WERKPLAATS- BULLETIN

BETR.	ONTGRENDEL- KABEL	PRODUKT	P
	MOTORKAP 140-series	GROEP	82
DATUM	Augustus 1968	NO.	5

Gewijzigde doorvoer voor de motorkap-ontgrendelkabel.

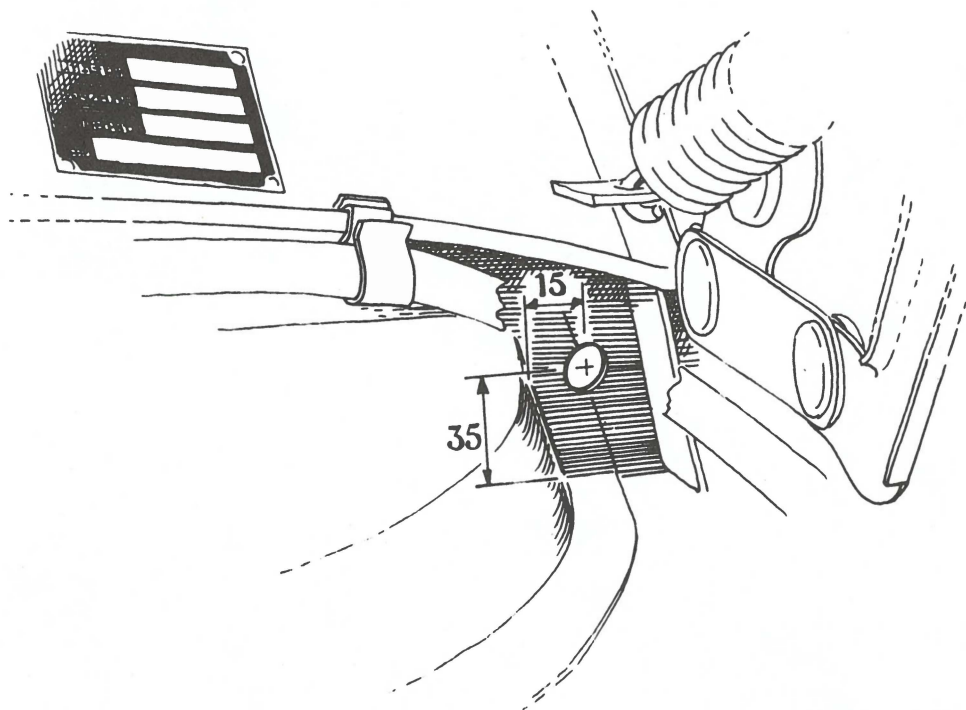
Om de bediening van de motorkap-ontgrendelkabel soepeler te doen verlopen, is de doorvoer van de kabel door het schutbord gewijzigd.

Voor dit doel werd een gat met een diameter van 8 mm geboord, op dezelfde hoogte en precies in het verlengde van de trekhaak. Door deze wijziging kan de ontgrendelkabel nu rechtstreeks van de trekhaak naar de grillebak worden geleid. Ingeval een oud type ontgrendelkabel wordt gebruikt voor het nieuwe doorvoersysteem, moeten zowel de buiten- als binnenkabel 12 mm worden ingekort. Wanneer het nieuwe doorvoersysteem op oudere wagens wordt toegepast, moet eerdervermeld gat in het schutbord worden geboord. Het oude gat moet dan echter wel zorgvuldig worden afgeplugd, teneinde een goede afdichting te verkrijgen.
